关于“新开发银行贷款兰州新区向西开放新枢纽多式联运示范工程-兰州新区综合保税区保税加工及保税仓储物流建设项目施工总承包”招标答疑的答复

交易编号：A99-12620000224333349J-20230821-044909-1

第三部分：招标工程量清单及控制价编制图纸答疑

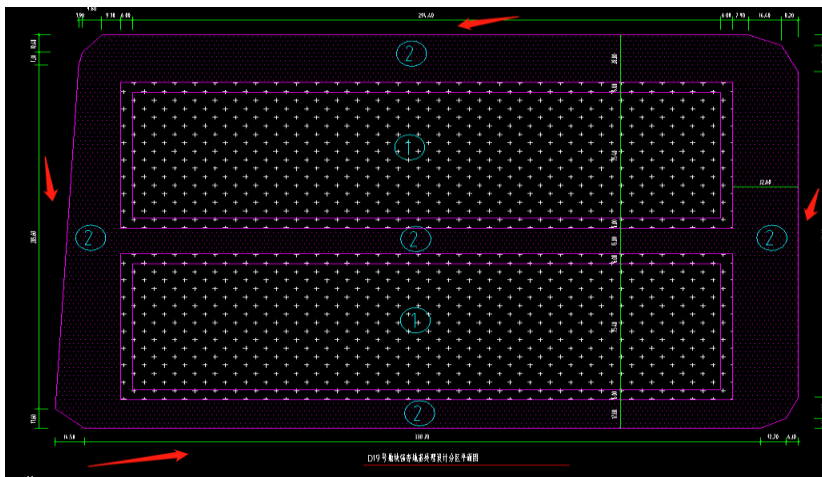
5、如下图所示，请明确强夯地基处理设计分区平面图中土的天然含水率如何考虑？

4、强夯前应通过试验确定有效处理深度内的土的天然含水率,当天然含水率低于10%时,应通过增湿法提高土的含水率,使其接近最优含水率,最优含水率应通过击实试验确定;当天然含水量高于(塑限含水量-3%)时,应重新论证强夯地基处理的可行性及降低含水量的措施。

回复: 考虑增湿。

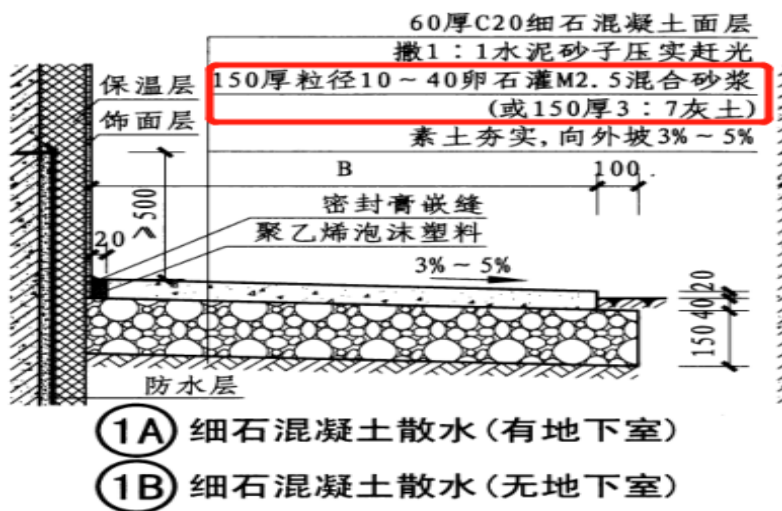
22、如下截图所示,建筑用料及做法表中散水做法为 12J003-A1-1B,垫层为两种材料,请明确以哪个为准?

回复：以 150mm 厚 3:7 灰土为准。

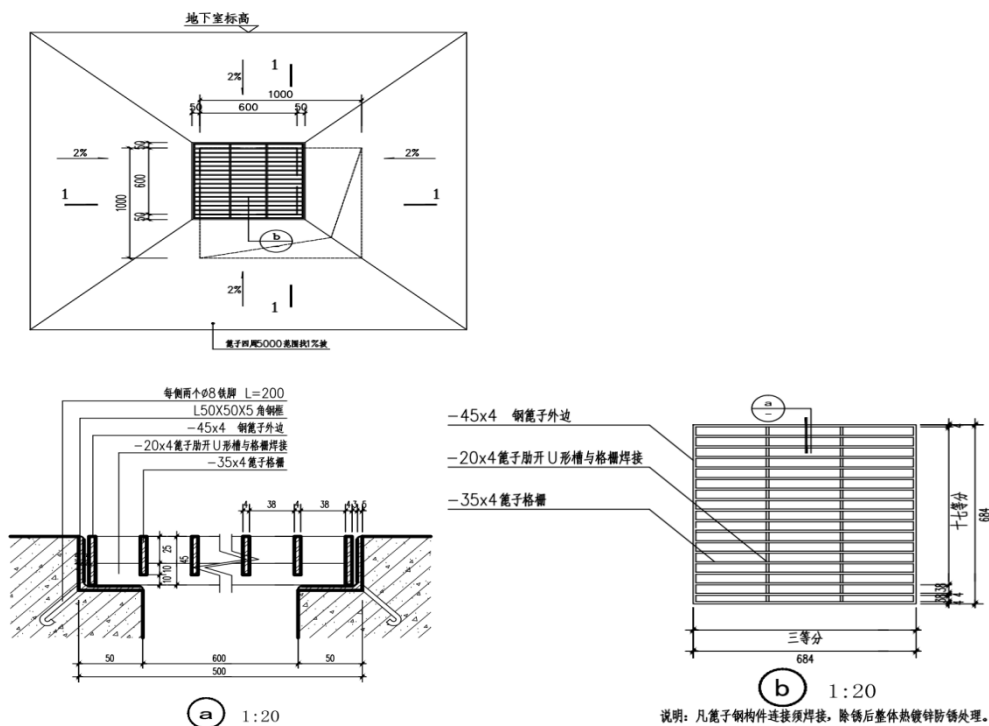
31、如下截图所示，结构设计总说明二中第 11.8.2（3）条水平施工缝宜先铺上一层 10~15mm 厚的水泥砂浆，也可在已硬化的混凝土表面涂刷界面剂后进行浇筑，请明确以哪个为准？

3)浇筑前,水平施工缝宜先铺上一层10~15mm厚的水泥砂浆,其配合比与混凝土内的砂浆相同。也可在已硬化的混凝土表面涂刷界面剂后进行浇筑

回复：以 10~15mm 厚的 1:2.5 水泥砂浆为准。

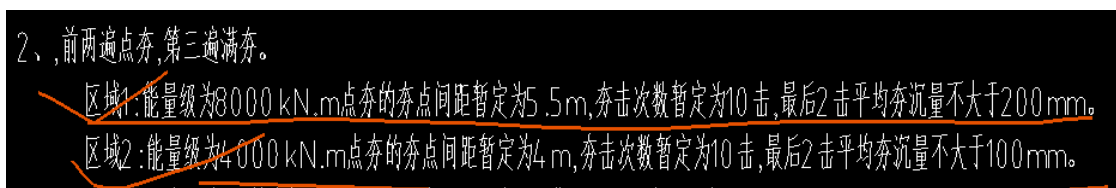
63、如下截图所示，夯击遍数是否为 3 遍？如是，请明确每遍夯击数？

回复：区域 1：夯击遍数共三遍，前两遍点夯夯击次数暂定为 10 击，第三遍满夯，满夯夯击数不应低于 4 击；点夯夯击能 8000kN.m，满夯夯击能 2000kN.m。

区域 2：夯击遍数共三遍，前两遍点夯暂定为 10 击，第三遍满夯，满夯夯击数不应低于 4 击；点夯夯击能 4000kN.m，满夯夯击能 1000kN.m。

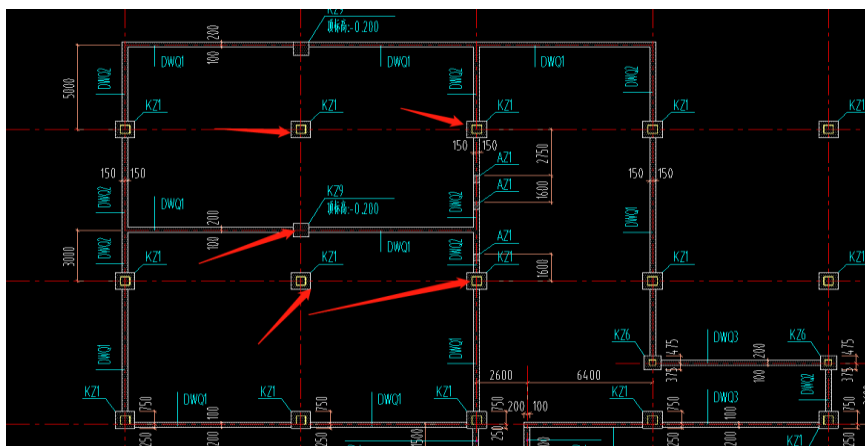
64、如下截图所示，箭头所指的框柱是否需要掺加抗硫酸盐、钢筋阻锈剂及矿物掺合料？

回复：不需要掺加抗硫酸盐、钢筋阻锈剂及矿物掺合料。

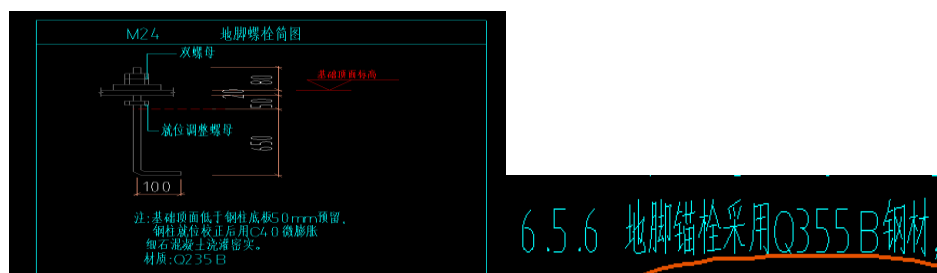
66、如下截图所示，地脚螺栓材料品种两处矛盾，请明确以哪个为准？

回复：为 Q235B。

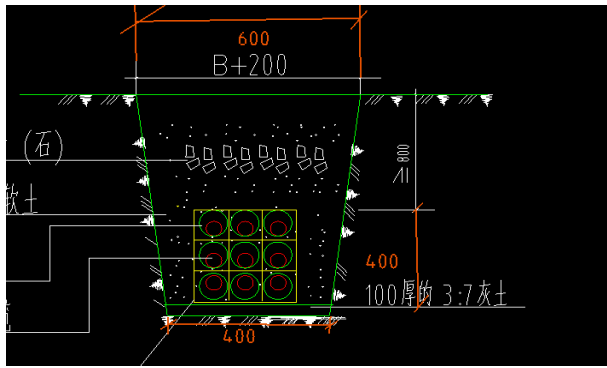
99、如下截图所示, 请明确室外电气总平面图中电缆穿管埋设示意图管沟上下口宽度?

回复: 如下图所示

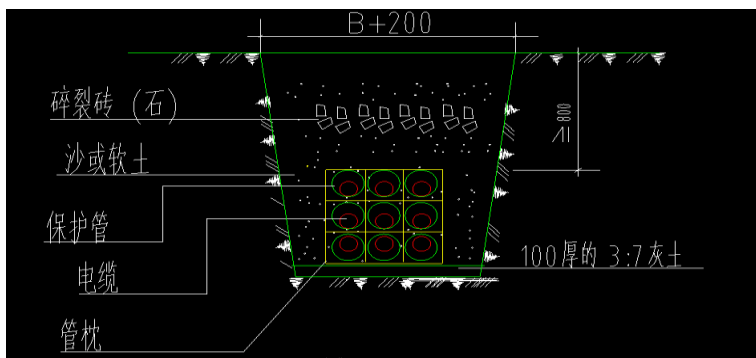
100、如下截图所示，室外电气总平面图中设计回填软土或沙，请明确以哪个为准？

回复：以软土为准，压实系数不小于 95%。

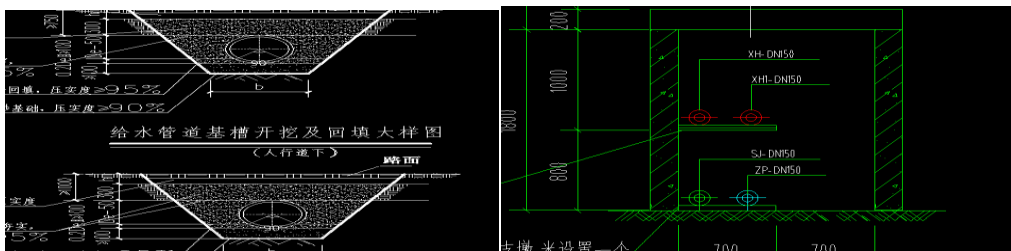
105、如下截图所示,室外给排水设计说明(二)中设计给水管道为直埋,但室外管沟平面布置图为综合管沟,请明确以哪个为准?

回复:以室外管沟平面布置图为准,水表井接市政给水点位的局部给水管道为直埋(按剖面图),消防直埋管道同样参照此剖面图,回填材质原土。

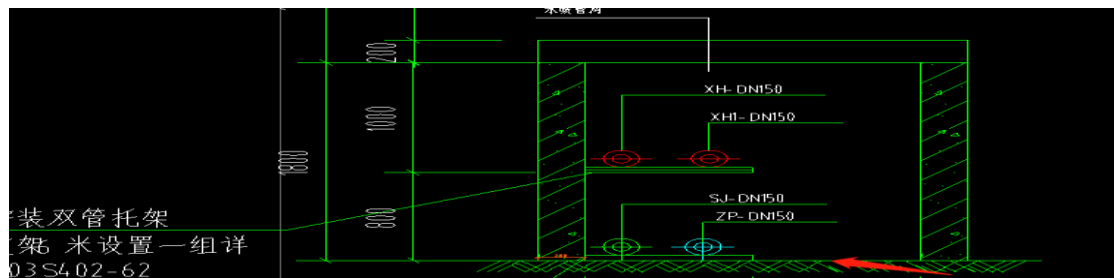
106、如下截图所示,室外管沟剖面图中的高度是否为管沟底标高?

回复:如下截图所示,为沟底标高。

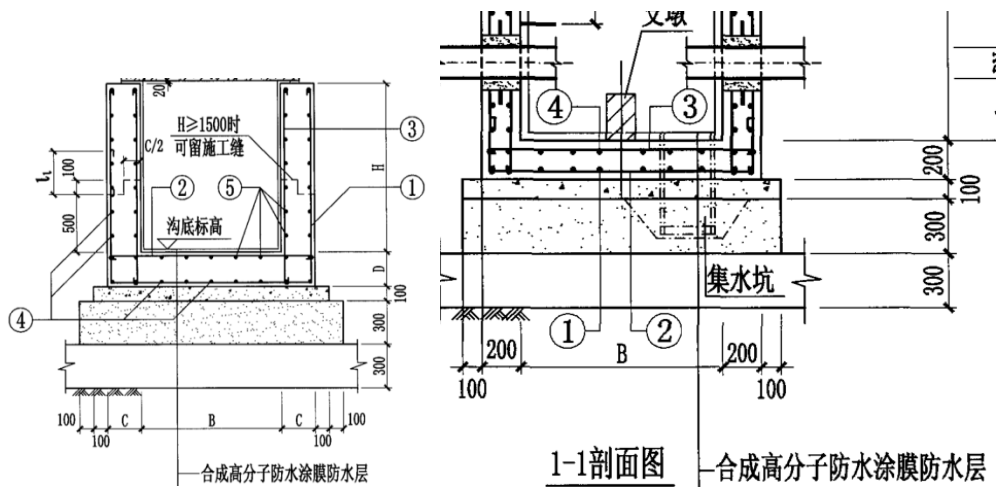
107、如下截图所示,图集设计沟底及沟内侧防水材料为合成高分子防

水涂膜，请明确具体厚度？

回复：1.5mm 厚，一遍。

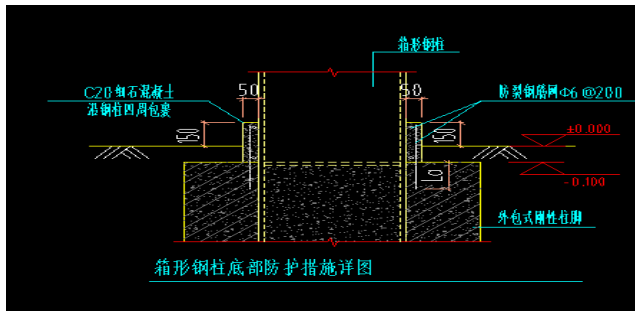
119、如下图，箱型钢柱底部防护措施 20#地块与 21#地块是否同 19#地块做法，请予以明确？

回复：按 19#地块做法。

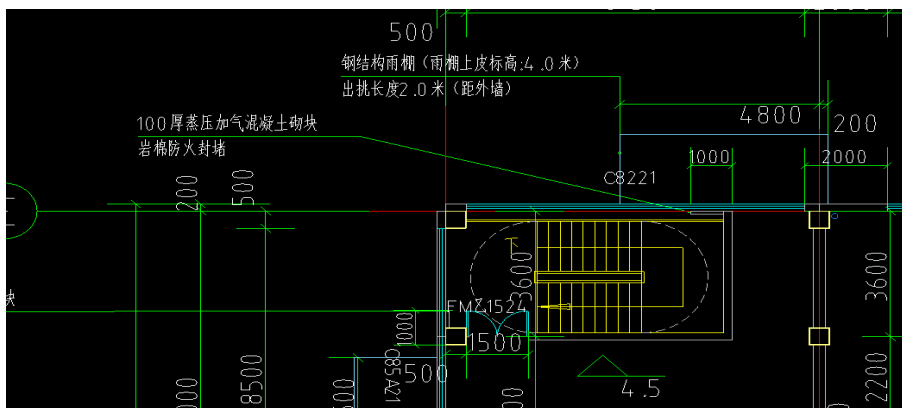
121、如下图,请明确岩棉防火封堵做法?

回复：玻璃和墙体之间的缝隙岩棉封堵。

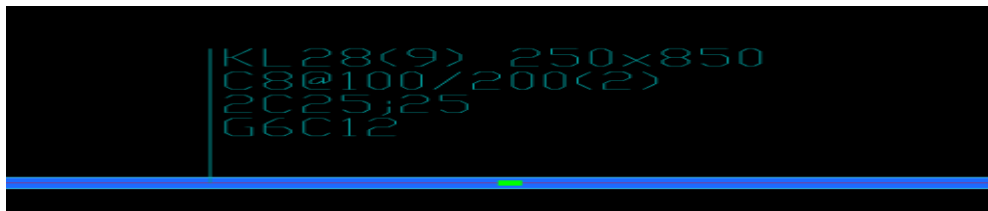
8、标高-0.200 梁平法施工图平面图中 GZ1 是否伸至屋面，请予以明确？

回复：电梯井四周每层均按 GZ1 设置。

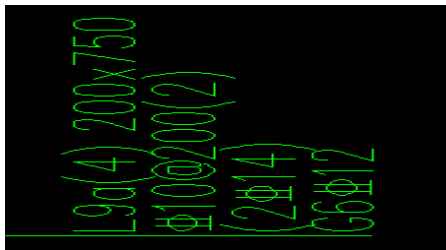
6、标高-0.200 梁平法施工图中 D-G 轴/1-2 轴该位置梁无集中标注，请明确？

回复：

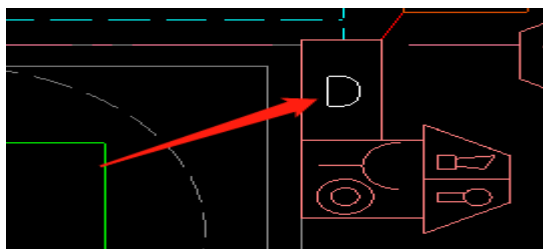
14、请明确下图所示表示什么？

回复：火灾显示盘。

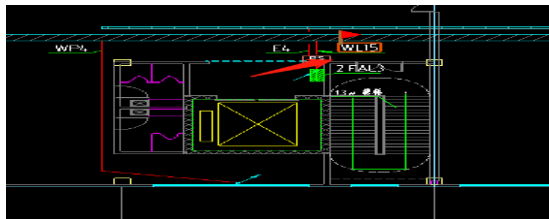
6、如下图二层动力平面图 3~4 轴交 B 轴 2FAL3 配电箱电源 WL15 回路的配线规格及配线电源箱不明，需明确？

回复：以干线图为准。

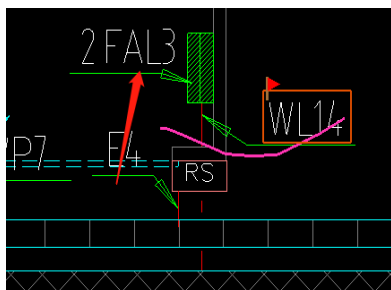
7、如下图二层动力平面图 4~5 轴交 F 轴 2FAL3 配电箱电源 WL14 回路的配线规格及配线电源箱不明，需明确？

回复：以干线图为准。

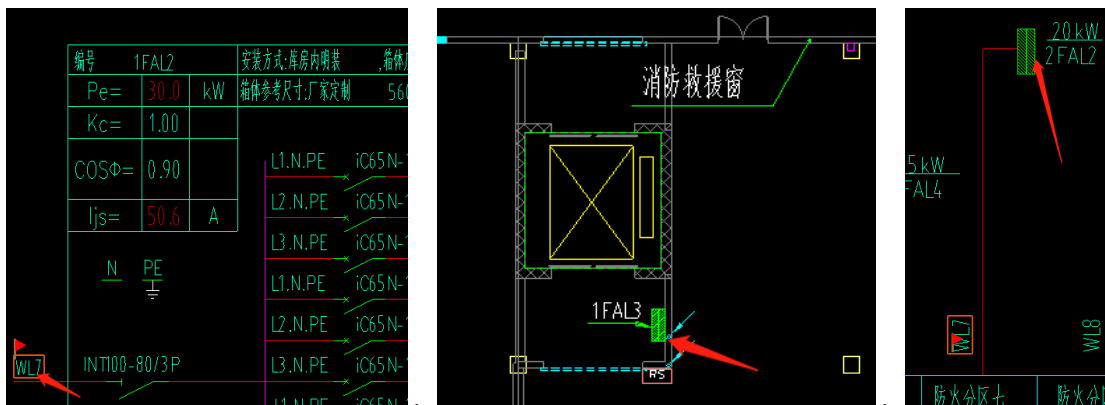
8、如下图 1AA3 配电柜出线回路 WL7 分别在 1FAL2 配电箱系统图、4.500 层动力平面图、低压配电干线图中不一致，需明确以那个为准？

回复：以干线图为准。
